## RIPRISTINO DERIVAZIONE IRRIGUA E NUOVO IMPIANTO IDROELETTRICO IN CORPO TRAVERSA SUL FIUME TANARO

## PROCEDIMENTO DI V.I.A.

## CONTRODEDUZIONI art. 23 comma 3 D Lsg. 152/2006

**Figura 1 – Analisi delle criticità dei sito “Stagni di Mogliasso” (Fonte: Masterplan per la valorizzazione della fascia fluviale del Tanaro elaborato nell’ambito del Programma Territoriale Integrato “Alba, Bra, Langhe, Roero”)**

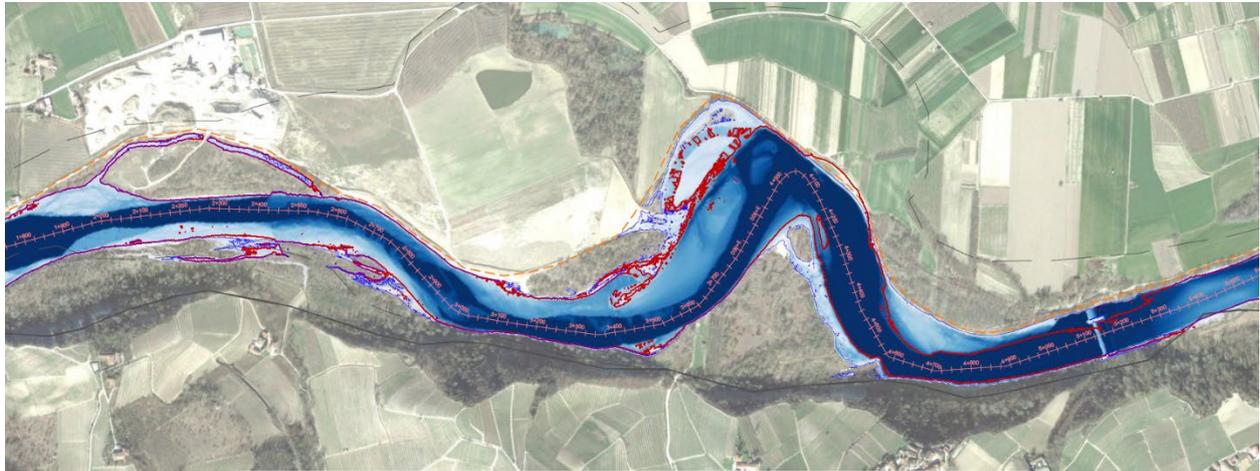
*"Nei pressi dell'area di intervento paiono essere presenti aree di interesse naturalistico quali gli Stagni di Mogliasso e la ZPS IT1160054 "Fiume Tanaro e Stagni di Neive" come riportato nella documentazione trasmessa, si chiede di trasmettere chiarimenti in merito"*

rimaneggiata e priva di copertura arborea o superficie vegetata. La sintesi delle criticità alle quali è sottoposto il sito è riportata in Figura 1.

Come dettagliatamente esposto negli elaborati progettuali, il Tanaro è soggetto ad un importante processo di erosione e abbassamento diffuso del fondo alveo. Inoltre, in corrispondenza del meandro a monte della traversa, **la piena del 2016 ha portato a evidenti danneggiamenti delle opere di difesa esistenti** (scogliere in massi ciclopici) e all'erosione della sponda in battuta, provocando l'arretramento della linea di difesa e l'innescò di **processi che con il tempo potrebbero portare al taglio del meandro, con conseguenze incompatibili con l'attuale assetto e con la dinamica di esondazione, oltreché alla compromissione del sito “Stagni di Mogliasso”**.

La realizzazione delle opere in progetto comporterà un nuovo assetto idraulico del Tanaro in quanto si prevede l'incremento dei livelli idrici e la creazione di un invaso a monte della traversa, interessando quindi anche il tratto di corso d'acqua ricadente nel sito. Inoltre **il ripristino dello sbarramento preesistente consentirà la stabilizzazione del fondo alveo, arrestando l'approfondimento del fondo alveo.**
